Hoogheemraadschap van
Rijnland

wijziging vergunning met kenmerk
V62609

Middels besluit V62609 is op 10 december 2015 vergunning verleend voor het aanleggen van een dam met duiker en het compenseren van het bergend vermogen door het verbreden van een watergang ter plaatse van de Spieringweg tussen huisnummers 941 en 951 te Zwaanshoek in de gemeente Haarlemmermeer.

Behoort bij besluit van
Dijkgraaf en hoogheemraden
van Rijnland nr. **VB2609**
d.d. **22 FEB. 2013**

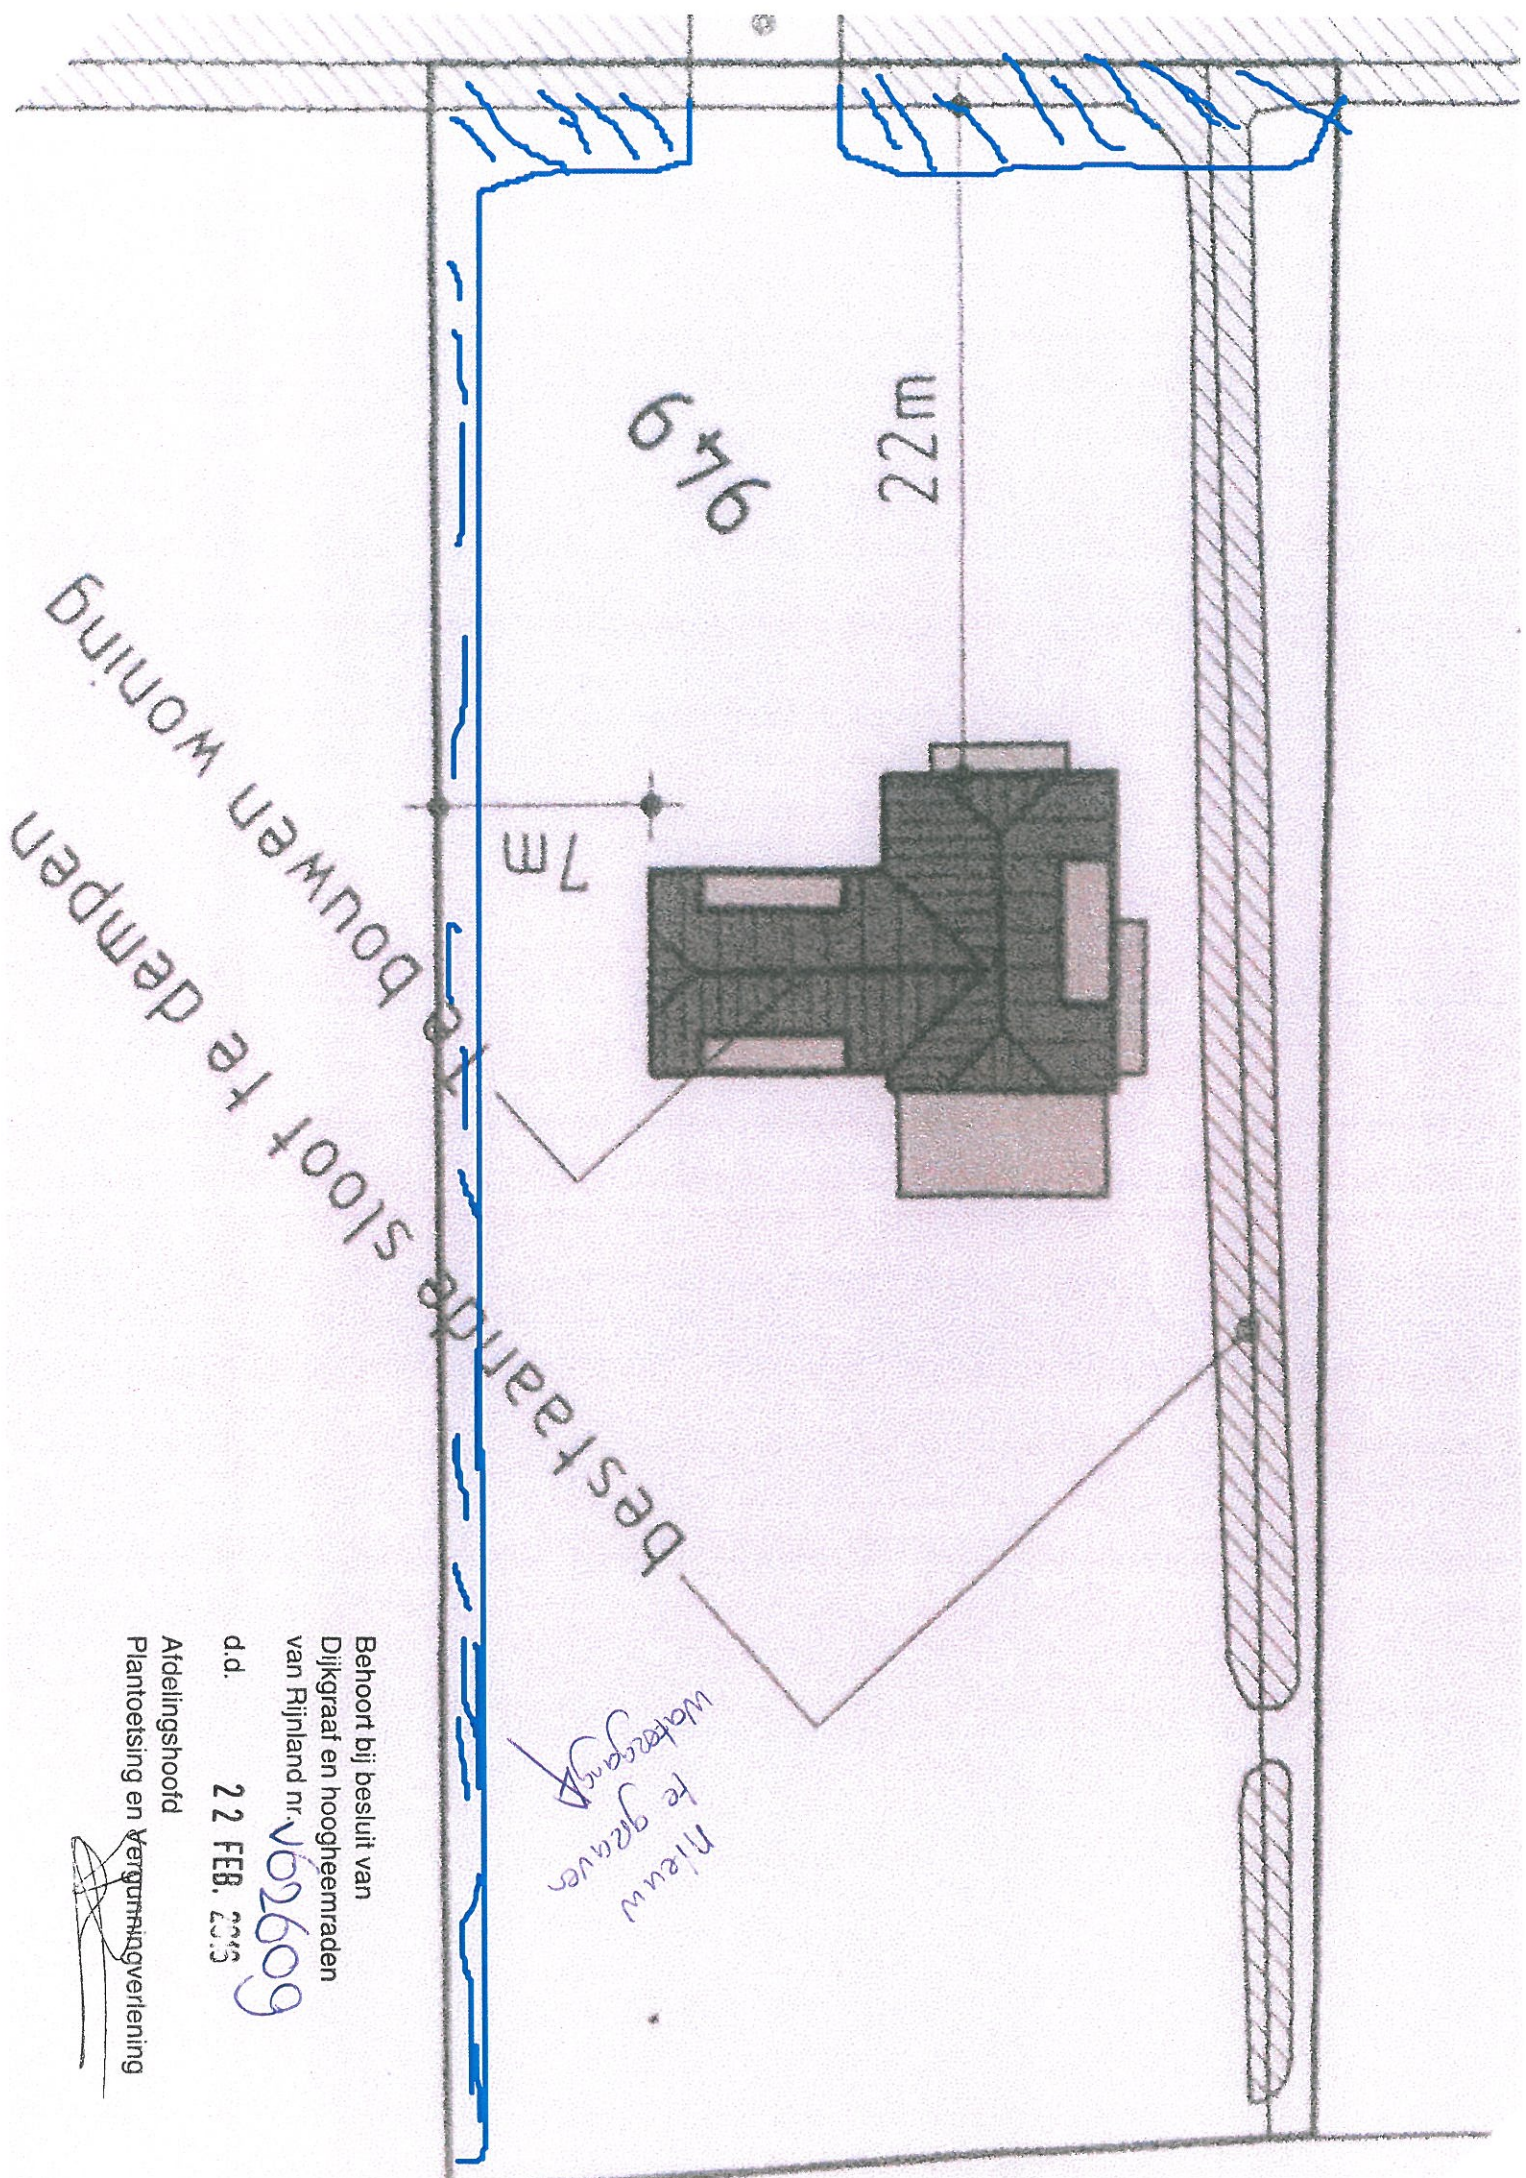
De aanvraag bevatte tevens het dempen van een overige watergang, maar hiervoor had u onvoldoende compensatie voorzien en de gewenste demping is daarom niet vergund. Op 4 februari 2016 heeft u een nieuwe tekening gestuurd waarin de demping wel voldoende wordt gecompenseerd, met het verzoek om de demping alsnog te vergunnen.

De gevraagde vergunning tevens te verlenen voor het dempen van 132 m² overige watergang en het compenseren van het verlies aan waterberging door het graven van een nieuwe overige watergang van 132 m² in kwelgevoelig gebied.

bestaande sloot te dempen

Nieuw te graven
Watergang

1. Bij de demping moet de grond in de richting van het blijvende oppervlaktewater worden aangebracht, waarbij geen bagger in dit resterende oppervlaktewater terecht mag komen.
2. Langs de overige watergang(en) moet een ruimte van 2 m breed en 4 m hoog, gemeten vanaf de insteek van de watergang, worden vrijgehouden voor onderhoud en inspectie.
3. Voordat wordt gedempt moet het te dempen gedeelte worden gecompenseerd, door middel van het graven van een minstens even groot bergend oppervlak.
4. De minimale afmeting van de nieuw te graven watergang is 2,10 m breed op de waterlijn, talud 1:1 en een waterdiepte van 0,5 m.

5. Tijdens de ontgraving moet er sprake zijn van een zodanig evenwicht dat de veiligheidsfactor tegen opbarsten altijd groter is dan 1,1.
